**REVISION 005 TO A
INVITATION TO TENDER**

Title - Sujet : New Service Building E, Kouchibouguac National Park, NB.	
Solicitation No. - N° de l'invitation : 5P201-20-0024/A	Date : August 13, 2020
Amendment No. - N° de modification : 005	
Client Reference No. - N° de référence du client : 954	
GETS Reference No. N° de référence de SEAG : PW-20-00919752

Revision 005

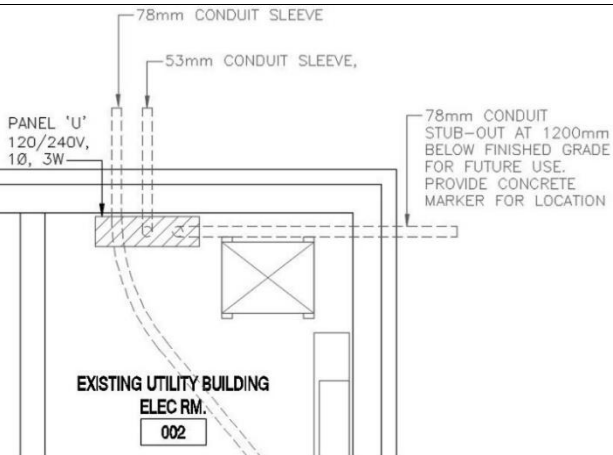
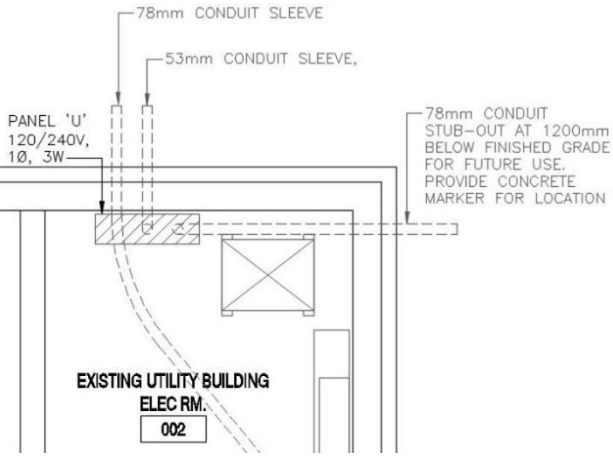
19	<p>QUESTION:</p> <ol style="list-style-type: none">1. Where in the existing utility building is the existing Panel U?2. Scaling drawing E-102 at 1:500 measures out to be about 27M from the new Panel E to the outside edge of the existing utility building (if scale is correct)3. How far into the existing utility building we have to go with the main feeder 3C #4 cable? <p>Or provide the total length of 3C #4 Teck you want for the feeder.</p> <p>Or provide the length allowance for inside the existing utility building.</p> <p><i>Où se trouve le panneau U existant dans le bâtiment de service existant ?</i></p> <ol style="list-style-type: none">2. <i>Le dessin à l'échelle E-102 au 1:500 mesure environ 27M du nouveau panneau E jusqu'au bord extérieur du bâtiment existant (si l'échelle est correcte)</i>3. <i>Jusqu'où devons-nous aller dans le bâtiment de service existant avec le câble d'alimentation principal 3C #4 ?</i> <p><i>Ou fournir la longueur totale du câble 3C #4 Teck que vous souhaitez pour l'alimentation. Ou bien indiquez la longueur autorisée pour l'intérieur du bâtiment existant.</i></p>

<p>ANSWER: Question 1 Response: Existing Panel 'U' is located in the electrical room along the north wall.</p>

<p>78mm CONDUIT SLEEVE 53mm CONDUIT SLEEVE, 78mm CONDUIT STUB-OUT AT 1200mm BELOW FINISHED GRADE FOR FUTURE USE. PROVIDE CONCRETE MARKER FOR LOCATION PANEL 'U' 120/240V, 1Ø, 3W EXISTING UTILITY BUILDING ELEC RM. 002</p> <p>Question 2 Response: That is correct. 27 M is approximate and does not include vertical bends. Question 3 Response: Allow for 3 meters of 3C #4 cable inside of existing utility building.</p> <p>See also "5p201-20-0024-Existing_reference_Panel_U-Drawing-Image" in the tender attachments.</p>
	<p>RÉPONSE: Réponse à la question 1 : Le panneau "U" existant est situé dans la salle électrique le long du mur nord.</p>  <p>78mm CONDUIT SLEEVE 53mm CONDUIT SLEEVE, 78mm CONDUIT STUB-OUT AT 1200mm BELOW FINISHED GRADE FOR FUTURE USE. PROVIDE CONCRETE MARKER FOR LOCATION PANEL 'U' 120/240V, 1Ø, 3W EXISTING UTILITY BUILDING ELEC RM. 002</p> <p>Réponse à la question 2 : C'est exact. 27 M est approximatif et n'inclut pas les coudes verticaux. Question 3 Réponse : Prévoyez 3 mètres de câble 3C #4 à l'intérieur du bâtiment de service existant.</p> <p>Voir aussi "5p201-20-0024-Existing_reference_Panel_U-Drawing-Image".</p>
